ÚZEMNÍ PLÁN MĚSTA BRNA

Textová část Odůvodnění

Kapitola 19 Vyhodnocení připomínek

Svazek Pb14 *(s osobními údaji)*

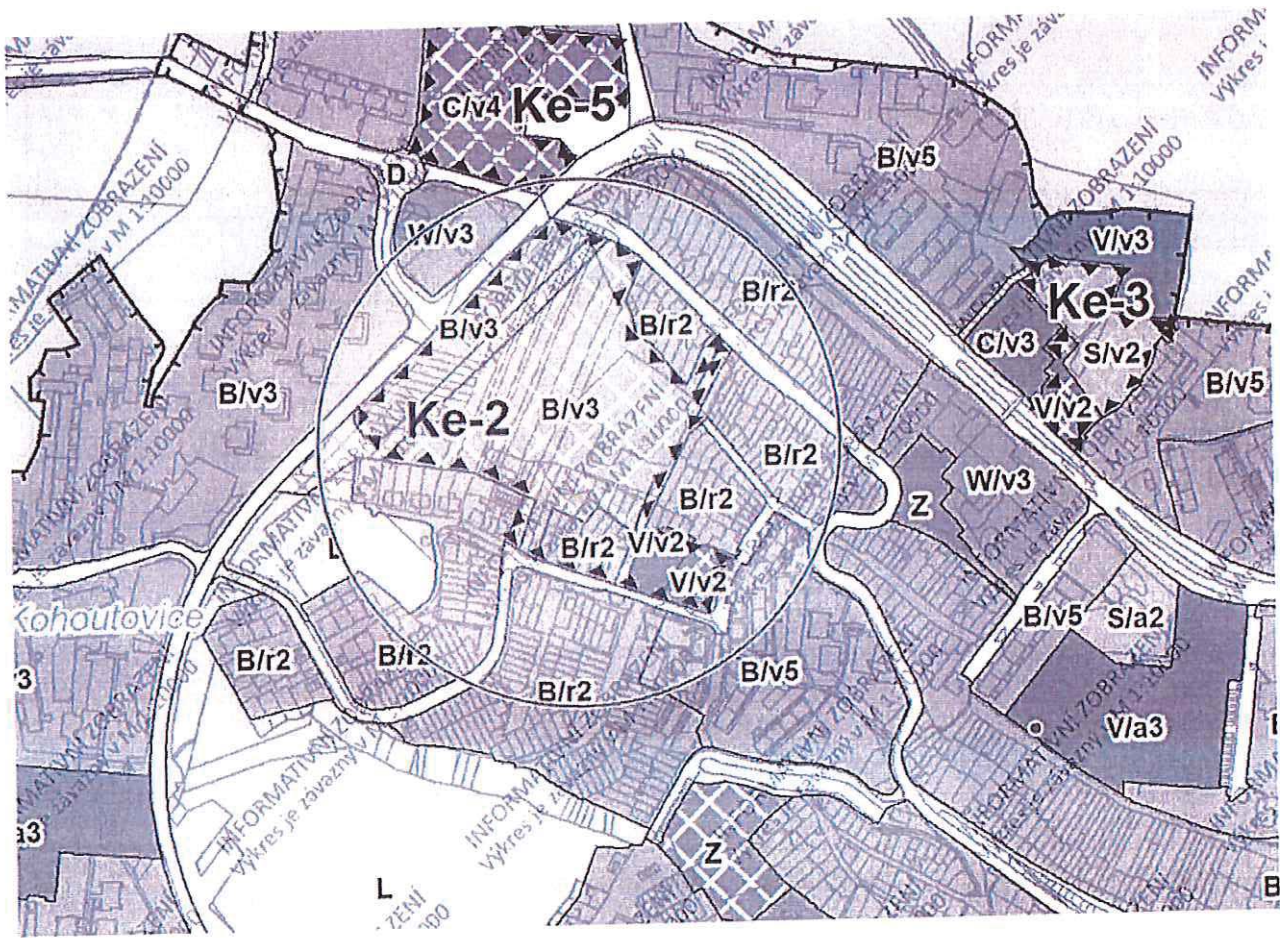
Požadujeme plochu přestavby Ke-2 Stavební dvůr podmínit vyhotovením Územní studie, která zajistí, aby byla lokalita co nejlépe dopravně napojena (primárně z Libušiny třídy, nikoliv z ulice Bašného), bez výrazných omezení sousedních lokalit, a zároveň, aby byly respektovány potřeby obyvatel Kohoutovic.

Do zadání územní studie požadujeme zařadit vymezení veřejného prostranství (náměstí), které v Kohoutovicích chybí, ekumenické centrum s možností volnočasových aktivit, o kterém se zde uvažuje již mnoho let, rekreační plochy zeleně, obytné domy a také nezbytně nutnou občanskou vybavenost (menší obchody, kavárnu, hřiště nebo divadelní amfiteátr). Dále požadujeme snížení výškového koeficientu při okraji lokality, aby výška nové zástavby v okrajových částech plochy přestavby reflektovala a zohledňovala výšku stávající zástavby.

Z tohoto důvodu žádáme změnit tuto plochu z plochy bydlení (B/v3) na plochu smíšenou obytnou (C/v3).
